INFORME N° 00041-2023-SENACE-PE/DEIN

ASUNTO : *"Informe Técnico Sustentatorio para la habilitación de depósitos de material excedente Km 10+000 LI, Km 95+527 LI, Km 99+678 LI y Km 186+600 LD del Corredor Vial Amazonas Norte (IIRSA Norte), Tramo 04: Corral Quemado - Olmos", presentado por Concesionaria IIRSA Norte S.A.*

Imagen N° 3: T4 - DME 2 95+527 LI

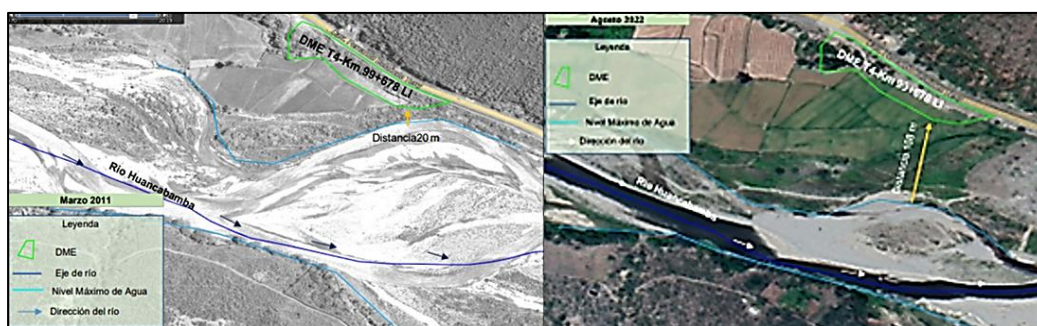
Proponen los límites de la faja marginal para el río Huancabamba y Quebrada S/N, señalando que, la distancia del nivel máximo del río Huancabamba al pie del DME es 9 m aprox. y en la quebrada S/N es 4 m aprox.

Para definir la pendiente del cauce en el tramo del río de interés, indican haber empleado a la información topográfica que, (Plano 03 / T4 DME 2 Km 95+527 LI), muestra que la pendiente promedio del lecho del río es 1.28 % y de la quebrada es 15.80 %. Asimismo, refieren que, el tramo del río presenta características morfológicas, donde la faja marginal debe ser mayor o igual a 5 m, por presentar pendiente media (1 - 2 %); mientras que, en la quebrada la faja marginal debe ser mayor o igual a 4 m, por presentar pendiente (mayor a 2%) y material conglomerado.

Imagen N° 3: T4 - DME 2 95+527 LI

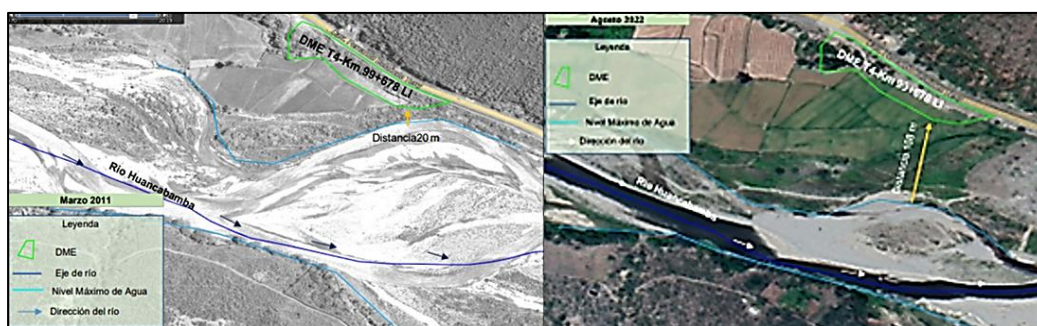
Proponen los límites de la faja marginal para el río Huancabamba y Quebrada S/N, señalando que, la distancia del nivel máximo del río Huancabamba al pie del DME es 9 m aprox. y en la quebrada S/N es 4 m aprox.

Para definir la pendiente del cauce en el tramo del río de interés, indican haber empleado a la información topográfica que, (Plano 03 / T4 DME 2 Km 95+527 LI), muestra que la pendiente promedio del lecho del río es 1.28 % y de la quebrada es 15.80 %. Asimismo, refieren que, el tramo del río presenta características morfológicas, donde la faja marginal debe ser mayor o igual a 5 m, por presentar pendiente media (1 - 2 %); mientras que, en la quebrada la faja marginal debe ser mayor o igual a 4 m, por presentar pendiente (mayor a 2%) y material conglomerado.
